東海第二発電所 設計及び工事の計画の変更

審査会合における指摘事項の回答

2022年10月25日
日本原子力発電株式会社

第1055回審査会合(2022年6月23日)の指摘事項に対する対応方針(1/2)

図1 設置許可申請書 添付書類八(変更案)

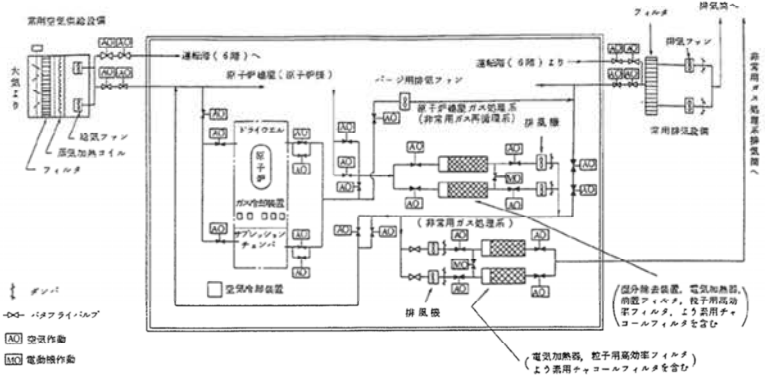
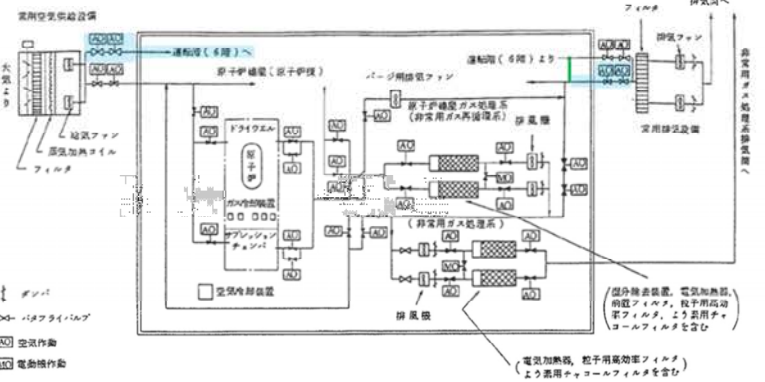
別紙3:設置変更許可申請書への影響について

- 原子炉建屋換気系ダクト及び給気・排気隔離弁の改造は、設置許可本文に記載の基本的設計方針を変更するものではないことから、設置変更許可申請は不要と判断している。
- 2系統を1系統にすることにより添付書類八に変更が生じることから、今後関連する設備の変更等による設置変更許可申請を行う際に併せて変更を行う。(変更箇所:図1参照)

変更前	変更後	備考
<p>9.1.1.4.2.2 原子炉建屋の補助系</p> <p>(1) 常用換気系及び空気冷却装置</p> <p>原子炉建屋の常用換気系は、他の換気系とは独立になっており、空気供給系と排気系を備え、それぞれ 100%容量のファン2台(1台は予備)を持っている。</p> <p>なお、燃料交換作業時には予備ファン1台を起動させ、原子炉建屋運転階の換気風量の増大を行うことができる。</p> <p>空気供給には、ファンのほかフィルタ及び蒸気加熱コイルがあり、冬季原子炉建屋内温度を約 10℃以上に保つ。また、差圧制御器があつて、出口弁を調整し原子炉建屋室内は、わずかに負圧に保たれている。排気系を出た排気空気は、排気筒から大気中へ放出される。</p> <p>換気用の原子炉建屋入口及び出口ダクトはそれぞれ 2 系統を有し(1)、それぞれ 2 個の空気作動の隔離弁があつて、原子炉建屋内の放射能レベルが高くなると、自動閉鎖するとともに常用換気系から原子炉建屋ガス処理系(「9.1.1.4.2.3 原子炉建屋ガス処理系」参照)に切換わって放射性ガスの拡散を防ぐ。</p> <p>以上のほか、補助設備として、原子炉建屋内の局部的熱発生源となる機器のあるところには空気冷却装置がある。</p> <p>常用換気系の主要な設計仕様を第 9.1-8 表に示す。</p>	<p>9.1.1.4.2.2 原子炉建屋の補助系</p> <p>(1) 常用換気系及び空気冷却装置</p> <p>原子炉建屋の常用換気系は、他の換気系とは独立になっており、空気供給系と排気系を備え、それぞれ 100%容量のファン2台(1台は予備)を持っている。</p> <p>なお、燃料交換作業時には予備ファン1台を起動させ、原子炉建屋運転階の換気風量の増大を行うことができる。</p> <p>空気供給には、ファンのほかフィルタ及び蒸気加熱コイルがあり、冬季原子炉建屋内温度を約 10℃以上に保つ。また、差圧制御器があつて、出口弁を調整し原子炉建屋室内は、わずかに負圧に保たれている。排気系を出た排気空気は、排気筒から大気中へ放出される。</p> <p>換気用の原子炉建屋入口及び出口ダクトには、それぞれ 2 個の空気作動の隔離弁があつて、原子炉建屋内の放射能レベルが高くなると、自動閉鎖するとともに常用換気系から原子炉建屋ガス処理系(「9.1.1.4.2.3 原子炉建屋ガス処理系」参照)に切換わって放射性ガスの拡散を防ぐ。</p> <p>以上のほか、補助設備として、原子炉建屋内の局部的熱発生源となる機器のあるところには空気冷却装置がある。</p> <p>常用換気系の主要な設計仕様を第 9.1-8 表に示す。</p>	<p>・100%容量の考え方について</p> <p>原子炉建屋内の換気は、建屋内の空間容量に対して必要な換気量が求められており、それを満足する換気量を 100%容量としている。「(1台は予備)」の予備は、常用設備の多重化を目的としたものであるが、左記のとおり換気風量の増大もできる。</p> <p>・燃料取替時専用換気系の設置目的について</p> <p>建設当初、停止直後の燃料交換をする際に作業環境の改善を図ることを目的に設置したもの。</p> <p>(1) 本改造により、入口及び出口ダクトを1系統撤去することから、「それぞれ2系統を有し」を削除する。</p>

<p>第 9.1-1 図 原子炉建屋ガス処理系の構造概要図</p>	 <p>第 9.1-1 図 原子炉建屋ガス処理系の構造概要図</p>	<p>本改造により、入口及び出口の隔離弁を1系統撤去するため、改造後の系統構成にあわせて、構造概要図を見直す。</p> <p>■:撤去箇所 ■:ダクト追設箇所</p>
